GOVERNO DO DISTRITO FEDERAL
COMPANHIA URBANIZADORA DA NOVA CAPITAL DO BRASIL
Departamento Técnico

Resposta - NOVACAP/PRES/DE/DETEC

Ref.: Edital de Concorrência nº 003/2020-ASCAL/PRES, tendo como objeto a **contratação de empresa de engenharia para construção de unidade de atenção especializada em saúde, denominada Hospital Oncológico de Brasília, localizado na Rua Projetada AENW03, Lote A, no Setor de Áreas Isoladas Norte – SAIN, Asa Norte, em Brasília, DF, incluindo o fornecimento d10e equipamentos, devidamente especificado no Projeto Básico e no Edital e seus anexos.**

Processo: 00112-00000136/2020-31.

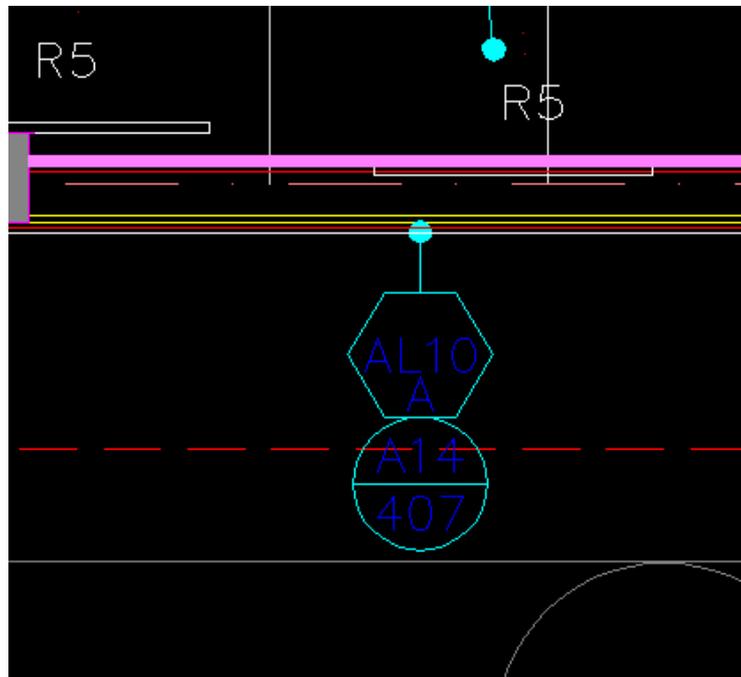
Questionamento 8: *"8. Informamos haver incompatibilidade entre a modulação de forro do espaço multiuso, do 2º pavimento, entre as hachuras aplicadas e legendas. Solicitamos disponibilizar projetos revisados com a indicação do forro a ser considerado no espaço multiuso e indicar o item da planilha orçamentária que está considerado o referido forro."*

Resposta ao questionamento 8: Conforme informado pela empresa TOPOCART, autora do projeto e da planilha estimativa, de acordo com a planta de paginação do forro - Projeto Arquitetônico PROJ-DE-001-20-ARQ-PE-808-FOR-2PAV-R07.PDF (34133664), o forro especificado para o espaço multiuso é o "forro acústico em placas 0.625cm x 0.625cm". Na Planilha Orçamentária esse forro é o item 04.01.539.01. Portanto, as informações estão compatíveis.
